Projectnr. : **WA0450**

Project : Uitbreiding Deuxvilles Geleen

Betreft : Verslag Omgevingsdialoog

Datum : **05-08-2021**

situatie B01

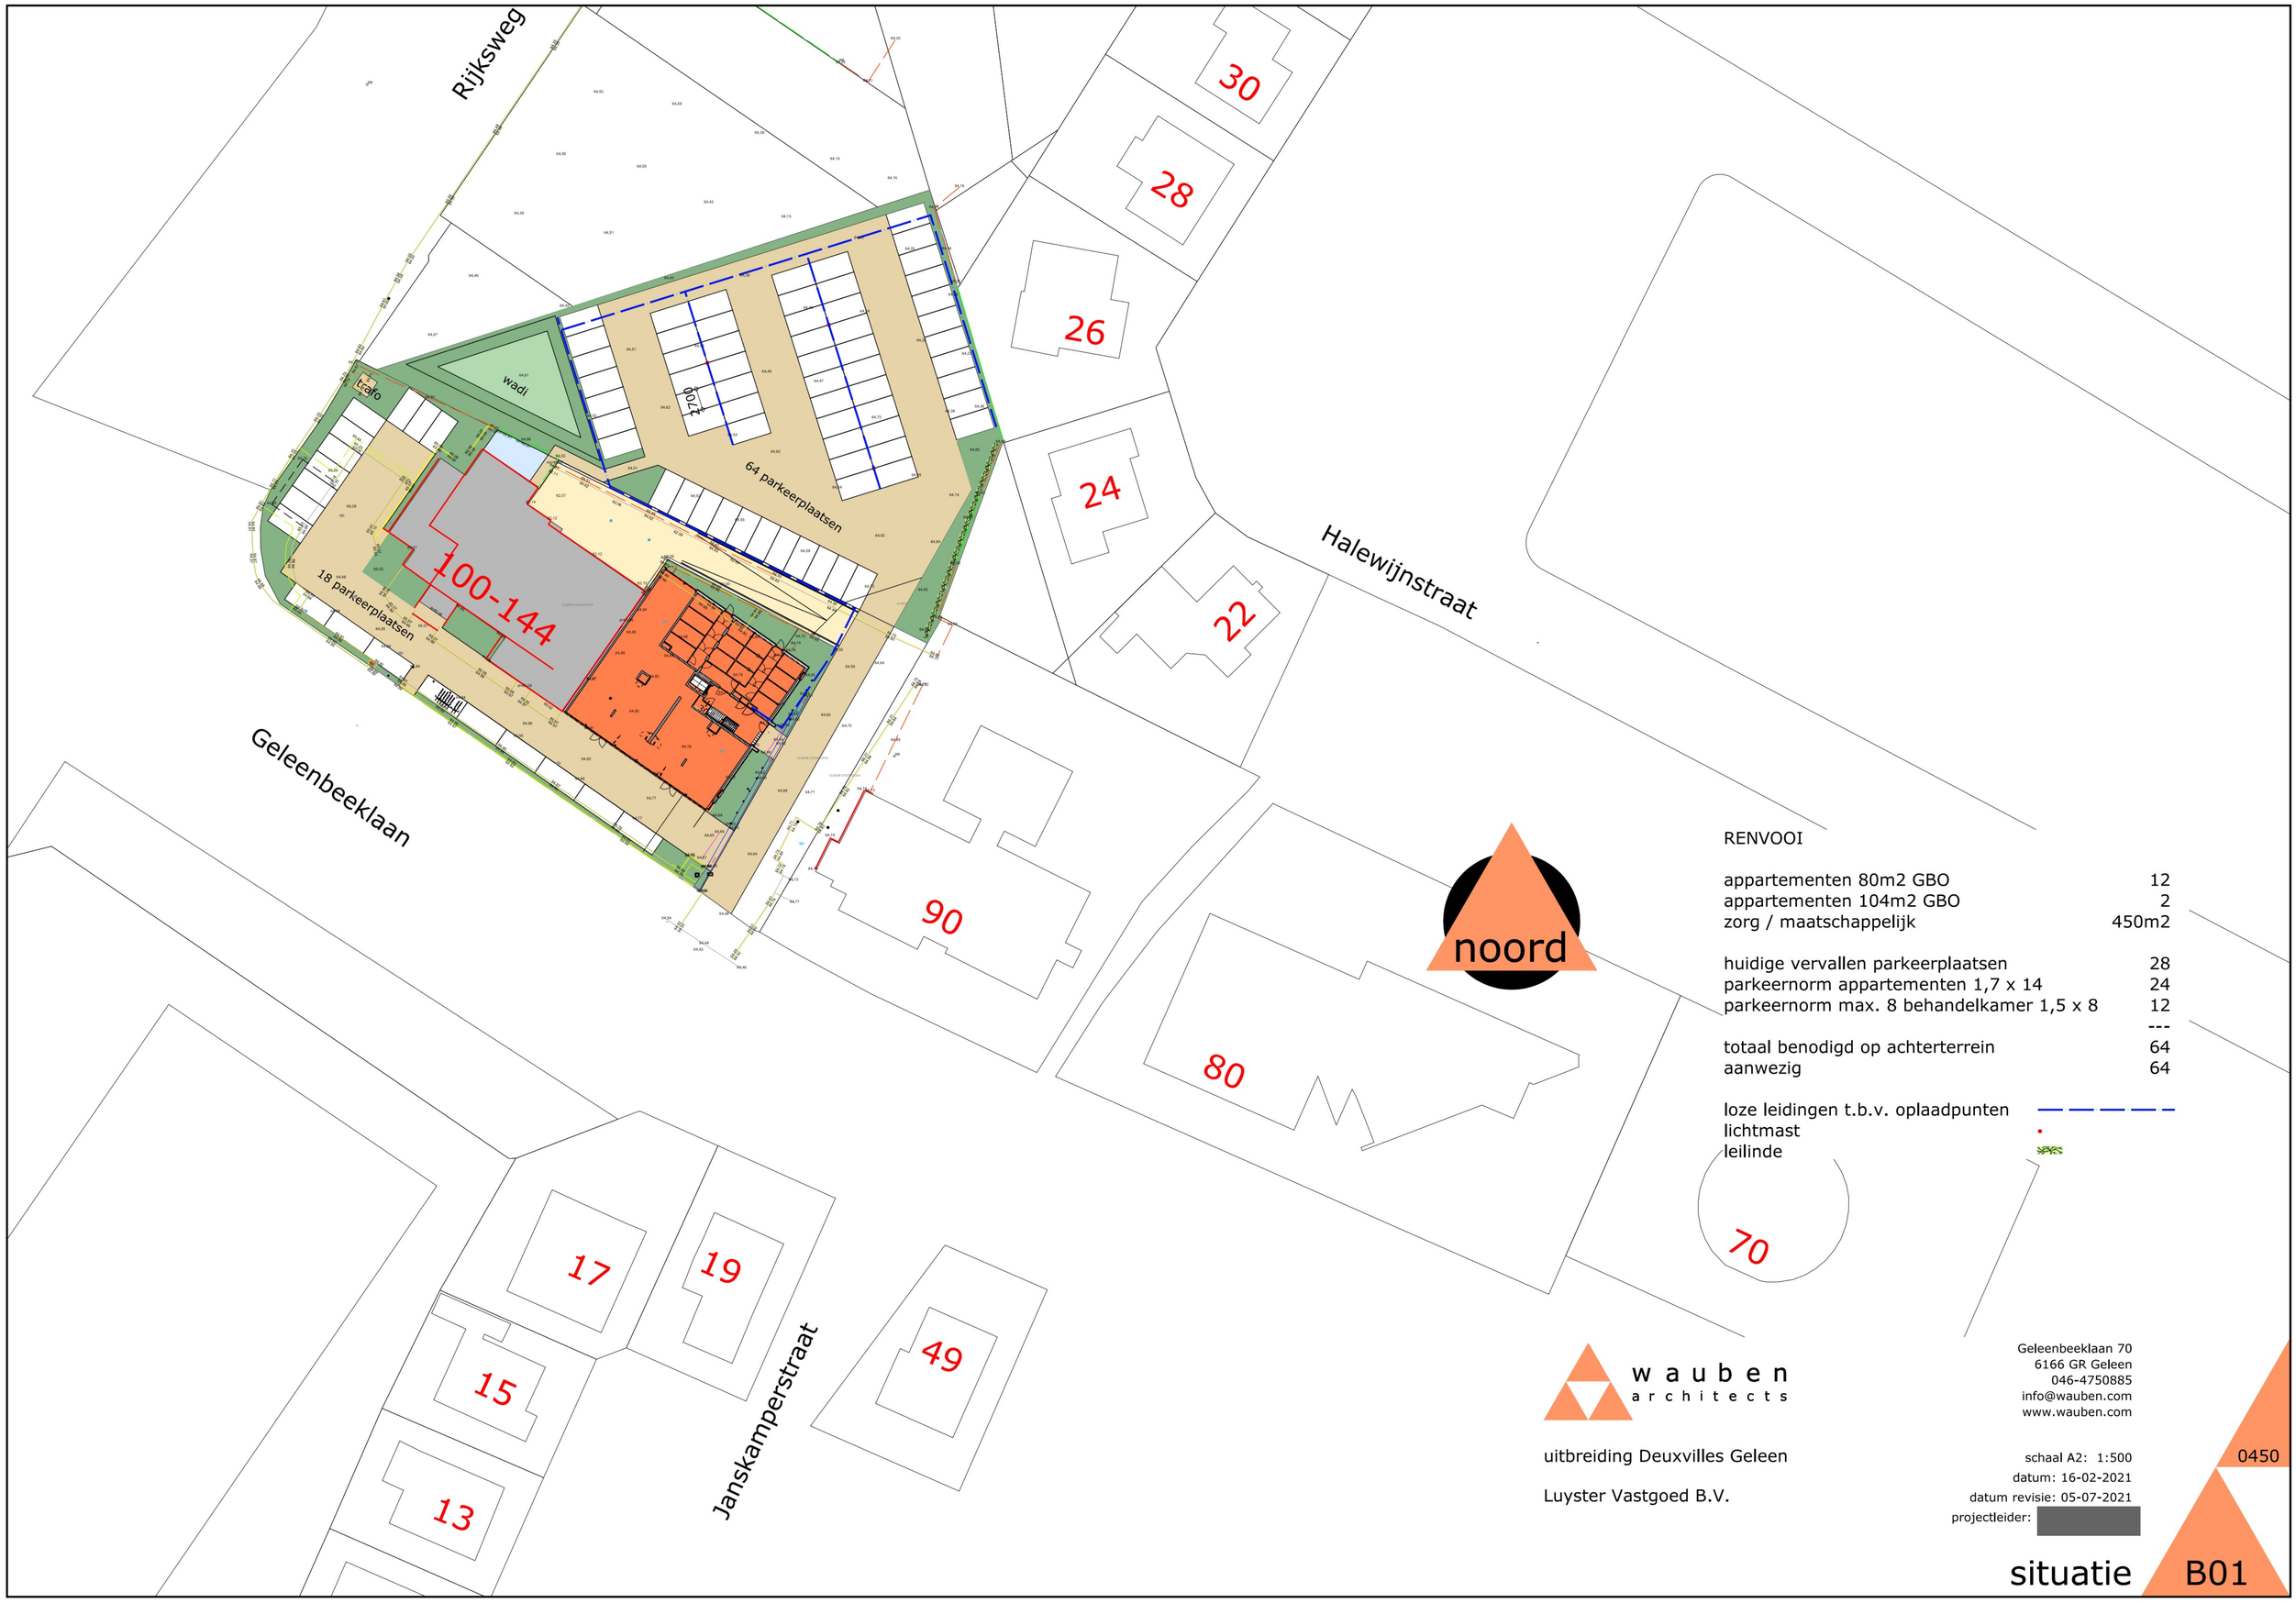
Reacties spitsen zich toe op geluidsoverlast door parkeren (in/uitladen, deuren dichtslaan tijdens avond/nacht). Met name de parkeerstrook aan de noordzijde, langs de erfgrens nr. 26 wordt hierbij als problematisch ervaren.

PARKEERTERREIN
In bijlage 2 zijn enkel 2 lichtmasten ingetekend terwijl in de tekst gesproken wordt over 3 lichtmasten. Verder ben ik, [redacted] niet akkoord met de positionering van de lichtmasten als getekend in bijlage 2. Eea is oplosbaar met een andere positionering. Waarom is daar nu geen rekening mee gehouden?

REACTIE OMWONENDEN
[1E ALINEA]
svp wintergroen, bladhoudende bomen gebruiken van een hoogte van 4-6 mtr boven maaiveld.
[2E ALINEA]
Dit is een constatering maar welke oplossing biedt u aan?

AANPASSING BOUWPLAN
[GELUIDSOVERLAST] Dat is een aanname en geen feit. Aangeven dat dit uw aanname is en dat u vooralsnog geen aanvullende oplossing biedt.
Is een muur, geluidswal een optie ?

Aanpassing bouwplan
Op basis van bovenstaande reacties is de terreininrichting van het parkeerterrein opnieuw ontworpen. Zie tekening bijlage 2 situatietekening B01 d.d. 02-08-2021.
Hierbij is het parkeren geconcentreerd in het zuid-westen, waardoor een brede groen-/bufferzone ontstaat langs de belendende percelen nr. 24 en nr. 26. De gevreesde geluidsoverlast wordt op deze wijze tot een minimum beperkt.
